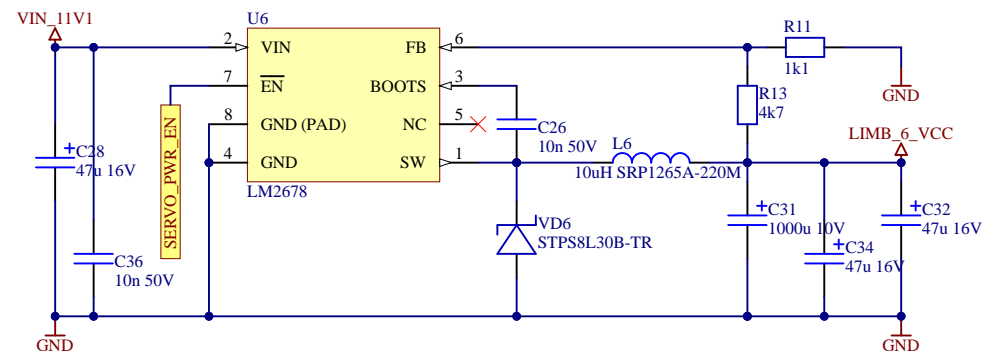
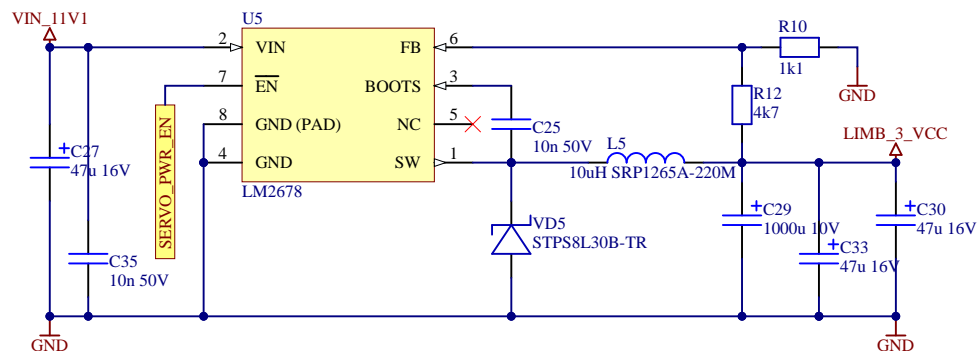
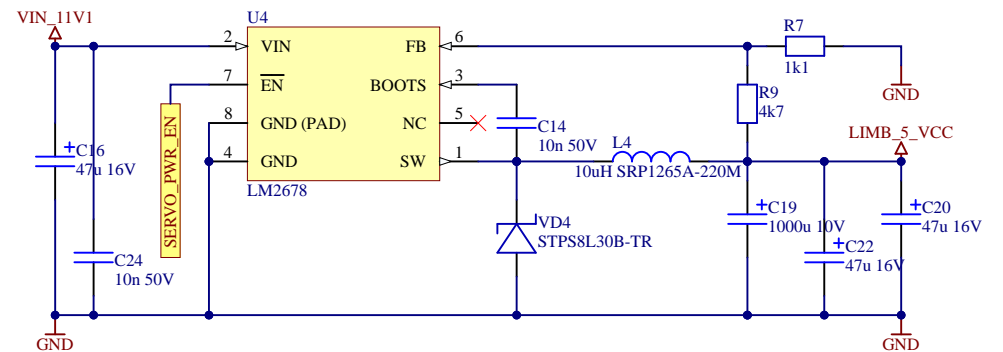
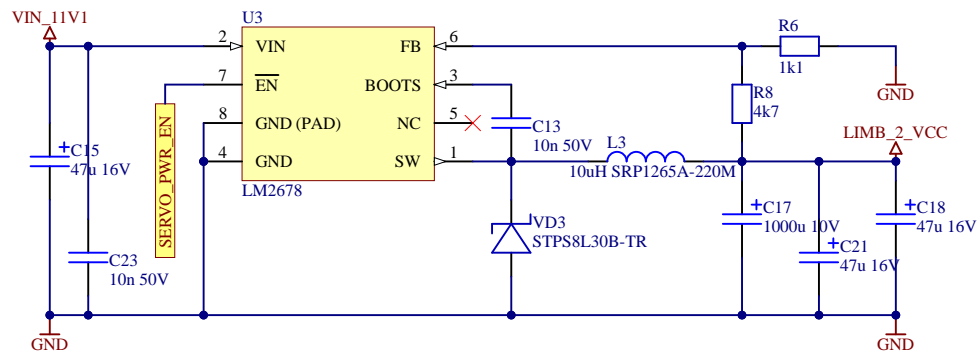
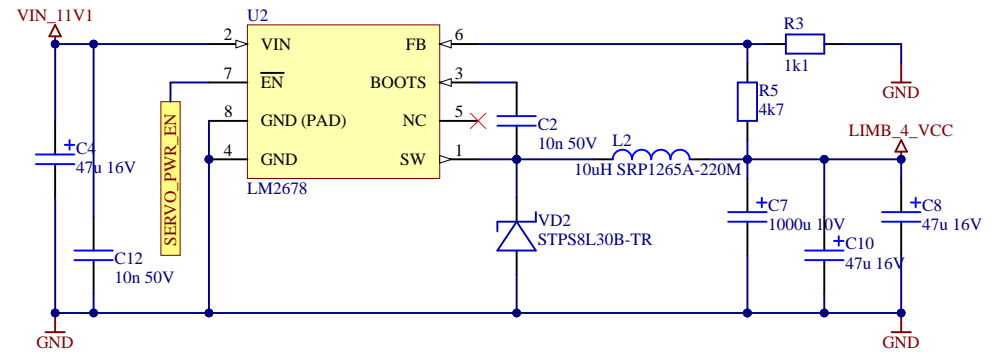
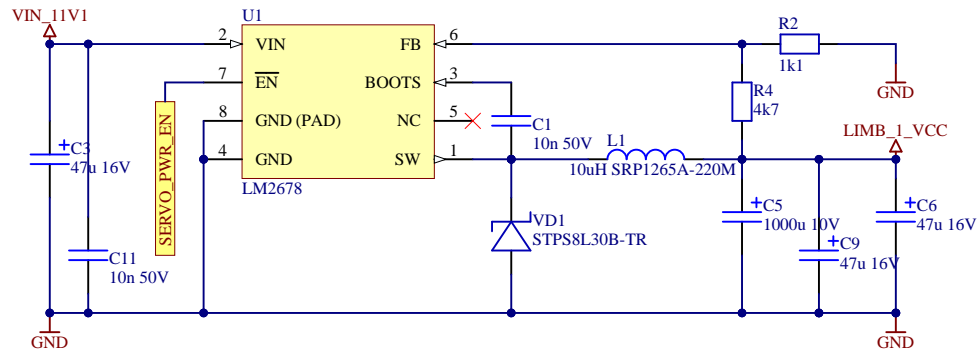
Нужно припаять конденсаторы 1u 25V на ноги LM2876 между VIN и GND
 На схеме эти конденсаторы не указаны
